Avis de l'autorité environnementale sur le projet d'aménagement d'une baignade publique dans le lac Daumesnil à Paris (12^{ème} arrondissement)

Résumé de l'avis

AVIS

Illustration 2: Plan du projet (source : étude d'impact, annotations rehaussées par la DRIEE)

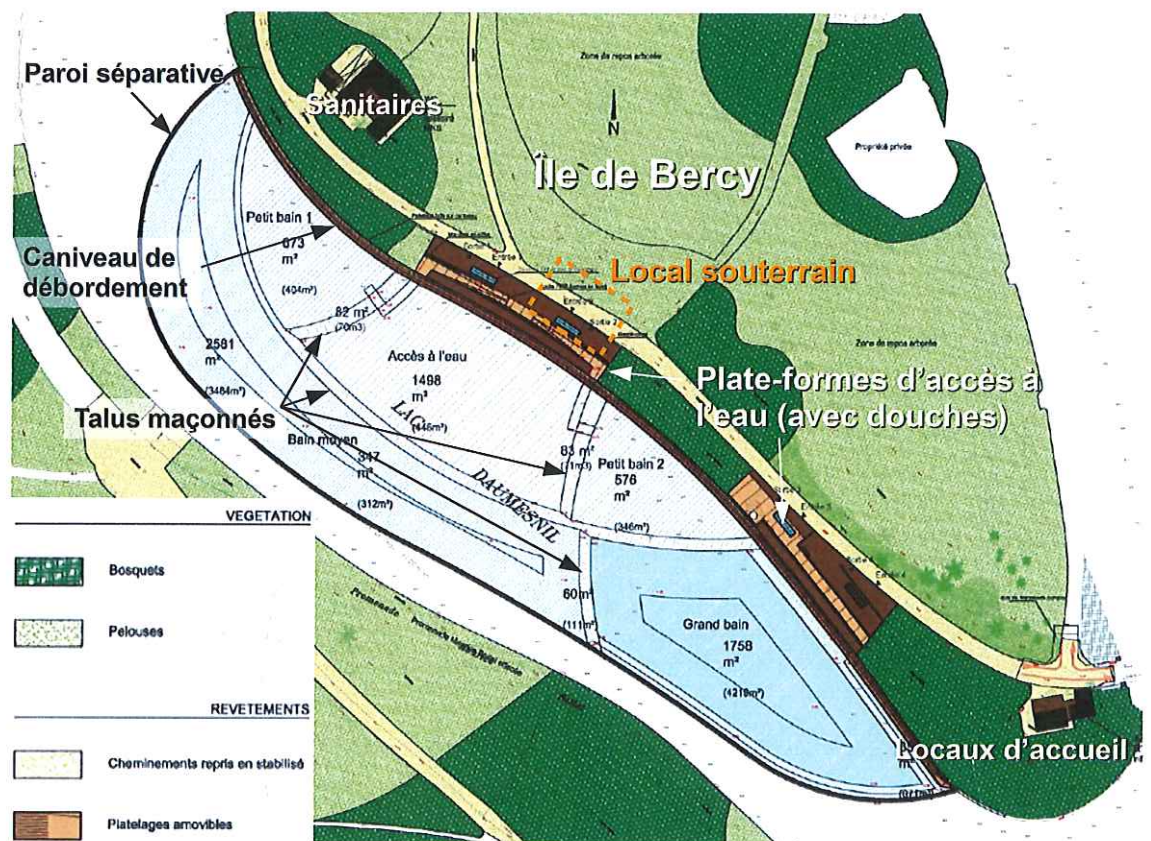
- La création, dans deux clairières au sud du site, de deux bassins techniques d'une superficie totale de 2 400 m² clôturés et plantés d'essences de plantes permettant l'épuration des eaux de baignade (cf. Illustration 2).

- Le réaménagement et la replantation de certains secteurs en pourtour de l'île et des berges environnantes en neuf endroits sur une surface cumulée d'environ 4 200 m² (p. 30). La piétonisation de la route de ceinture sud du lac, achevée à l'automne 2016, est également présentée comme mesure d'accompagnement du projet.

- La création d'une aire de retournement destinée aux engins de secours au niveau du pavillon d'entrée de la baignade sur l'île de Bercy (cf. notice de sécurité). L'aménagement de cette aire n'est pas détaillé dans le dossier.

- La création des réseaux de canalisations, dont l'emprise devra être précisée dans le dossier.

Illustration 4: Frêne et saule pleureurs situés au niveau de la future plateforme sud-est (source : DRIEE)

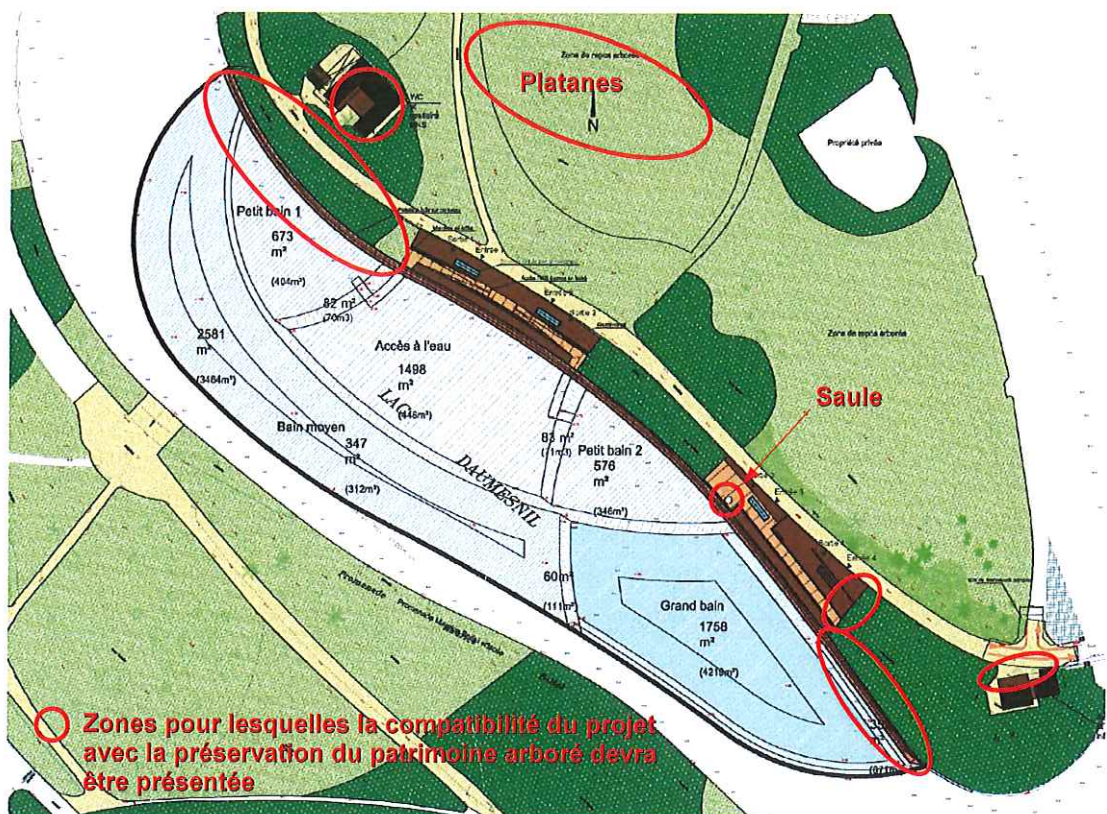
L'autorité environnementale relève que l'impact du projet sur le patrimoine arboré, premier élément constitutif du patrimoine de ce paysage et par ailleurs labellisé sur l'Île de Bercy, n'est pas étudié. Le système racinaire et le branchage de certains arbres seront pourtant soumis à une forte pression liée à la réalisation des aménagements (création des fondations, montage et démontage des extensions des bâtiments, installation des platelages (y compris des plots de soutènement), creusement du fossé de débordement et du local technique, pose des réseaux entre les bassins de filtration et l'espace de baignade, etc.) et à la fréquentation du site. C'est le cas notamment des arbres rivulaires impactés par le caniveau de débordement, des deux arbres situés devant la future extension du pavillon d'entrée (l'un d'entre eux étant situé à 25 cm de la rampe d'accès assise sur des

fondations d'une épaisseur de 40 cm), d'un frêne pleureur (*Fraxinus excelsior pendula*) situé au niveau de la plateforme sud-est d'accès à l'eau qui n'apparaît plus sur les plans du projet et d'un saule pleureur (*Salix babylonica*) qui sera intégré à cette même plateforme (cf. Illustration 4).

L'autorité environnementale recommande de présenter les mesures permettant d'assurer la compatibilité du projet avec la préservation du patrimoine arboré, notamment sur les zones identifiées ci-dessus (cf. Illustration 5). Il conviendra également d'évaluer le stress

hydrique engendré par le creusement et les vidanges annuelles de l'aire de baignade sur les arbres, et de proposer des mesures d'évitement adéquates.
